**ALLEGATO A alla Dgr n. 24 del 17 gennaio 2017**

PROPOSTA DI AGGIORNAMENTO DI UNA ZONA DI ATTENZIONE GEOLOGICA IN COMUNE DI BROGLIANO (VI) – LOC. FINOTTI.**PREMESSE**

Fig. 1 – Stralcio della Carta di pericolosità geologica del PAI. La zona di attenzione geologica oggetto del presente parere è quella tratteggiata in rosso.

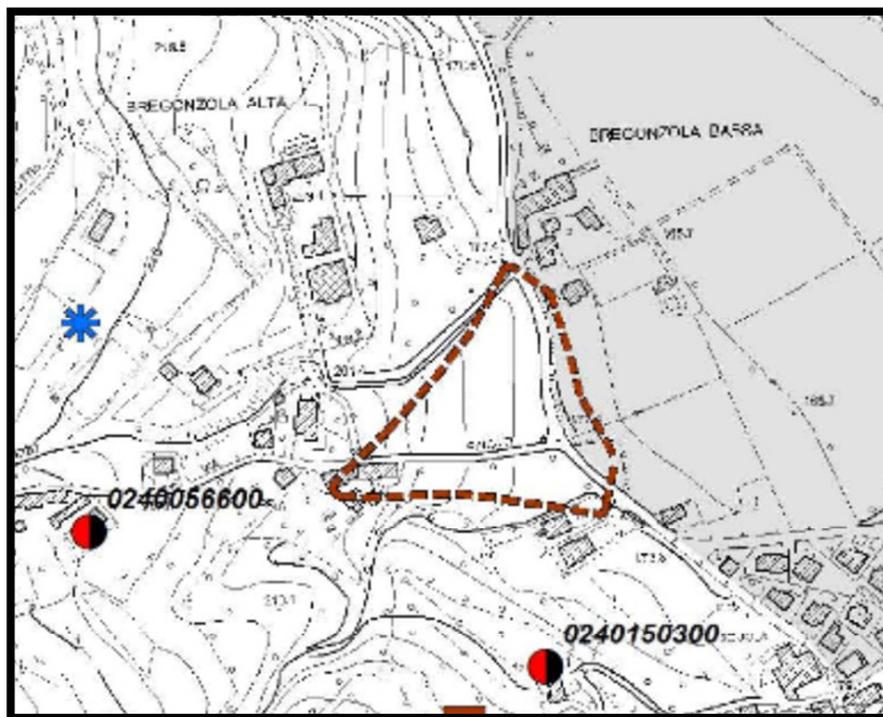
A tal riguardo, viene proposta la cancellazione dell'elemento geomorfologico dalla carta della pericolosità geologica (vedi Fig. 1), in quanto nella zona di attenzione non è stata rilevata, al proprio interno, la presenza di un corso d'acqua. Inoltre viene confermata l'assenza di forme riconducibili al concetto di "conoide alluvionale".

Le analisi che sono state effettuate escludono che nell'area analizzata, dal punto di vista geologico, ci siano forme morfologiche ascrivibili a conoidi e che eventuali fenomeni gravitativi del versante non diano luogo a colate detritiche. Pertanto si ritiene di proporre la cancellazione della zona di attenzione dalla carta della pericolosità geologica.
